Hoogheemraadschap van Delfland

Peilbesluit Schiezone peilgebieden 13 en 24 t/m 28

Nota van beantwoording

Beantwoording ingekomen zienswijzen
op peilbesluit Schiezone peilgebieden 13 en 24 t/m 28

Foto 7

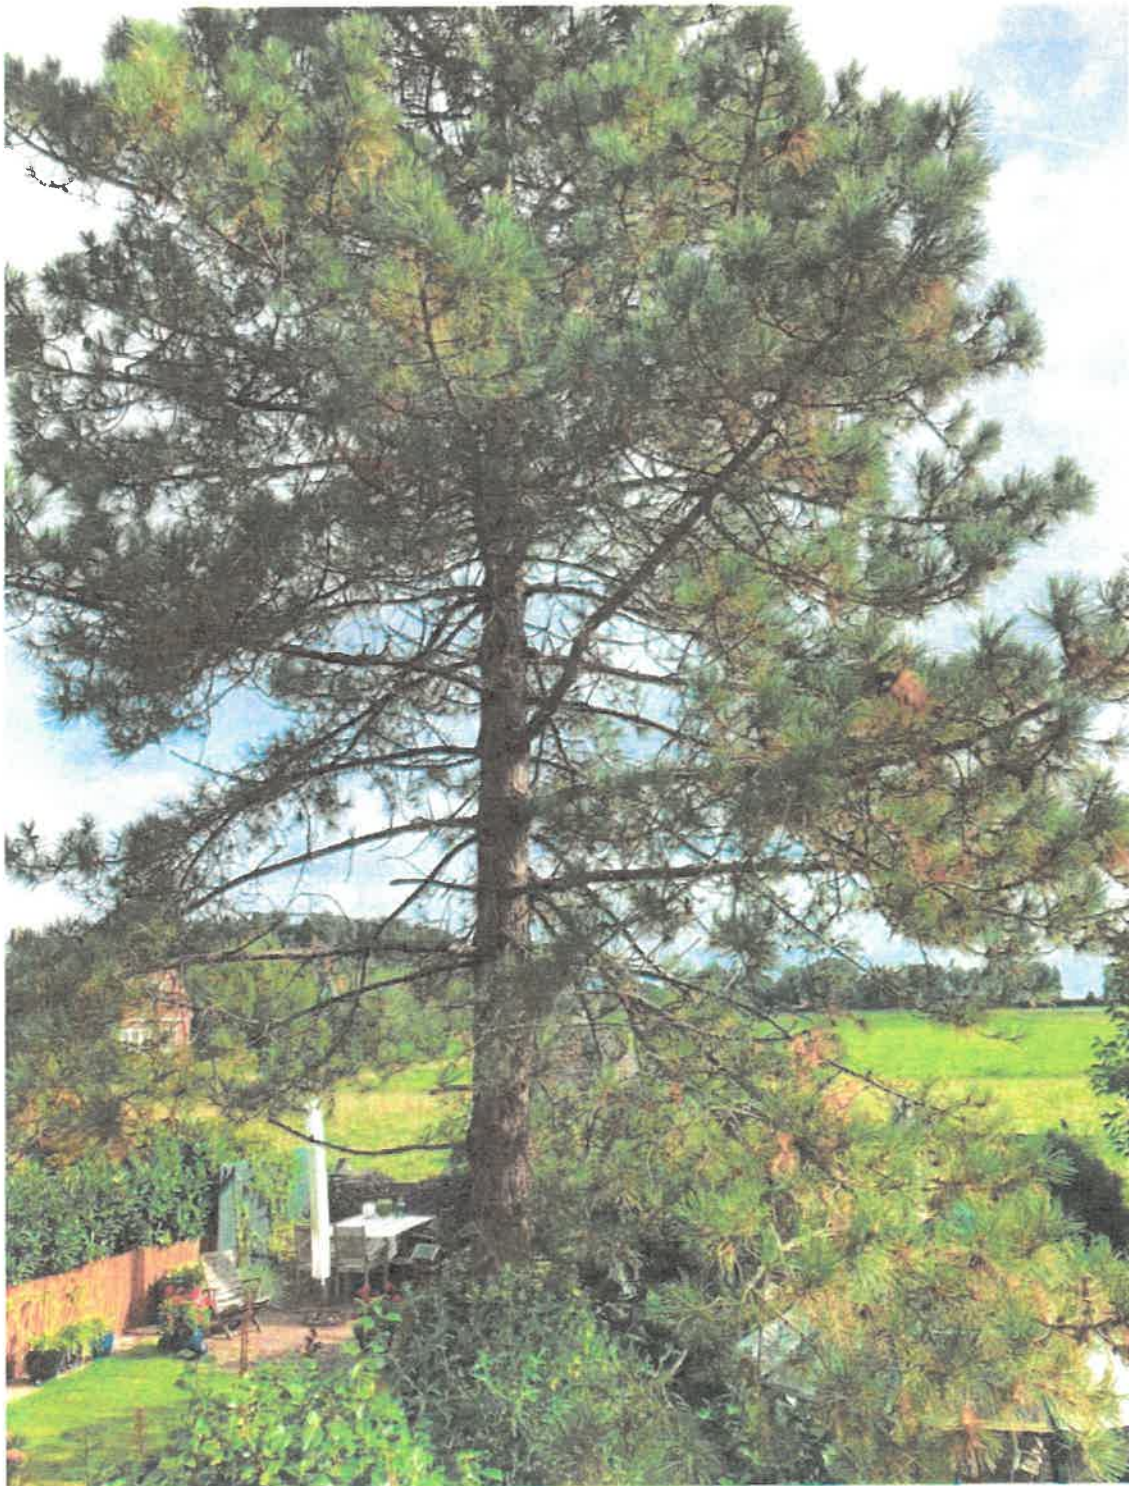
Tekst bij foto 7: Boom in achtertuin - deze boom heeft al jaren niet genoeg grondwater gehad waardoor hij zijn naalden laat vallen. Het was altijd een mooie boom, deze bomen wortelen horizontaal. Deze boom gaat zonder ingrijpen dood door een te laag waterpeil.
